**Avis de la mission régionale
d'autorité environnementale
Hauts-de-France
sur le projet de parc éolien de Blessy
sur la commune de
Blessy (62)**

n°MRAe 2019-3483

Carte de présentation du projet (source : dossier)

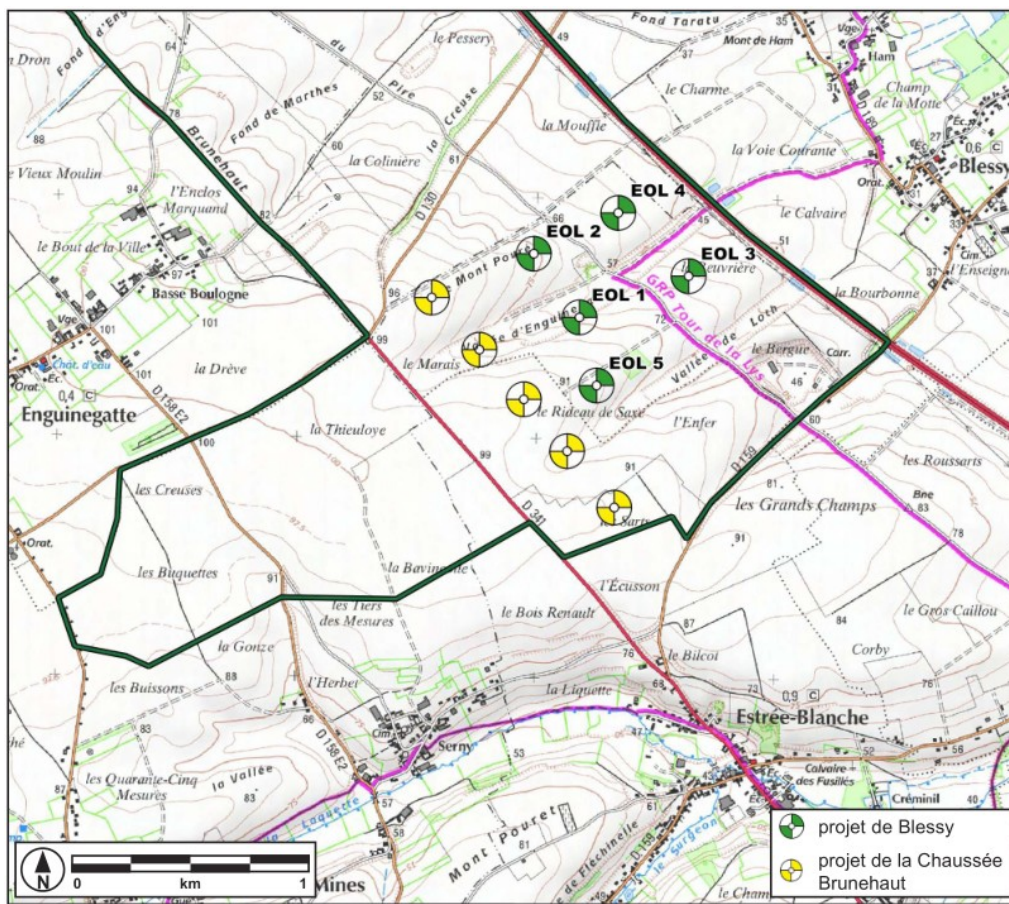
Il sera contigu d'un autre projet éolien, le parc de la Chaussée Brunehaut. La distance la plus faible entre les aérogénérateurs est d'environ 300 mètres. L'autorité environnementale recommande donc que l'étude d'impact porte sur les 2 projets conjointement, et que les 2 maîtres d'ouvrage se coordonnent pour minimiser les impacts (routes d'accès et postes de livraison) et avoir un plan d'implantation global harmonieux.

L'autorité environnementale recommande donc que l'étude d'impact porte sur les 2 projets conjointement, et que les 2 maîtres d'ouvrage se coordonnent pour minimiser les impacts (routes d'accès et postes de livraison) et avoir un plan d'implantation global harmonieux.
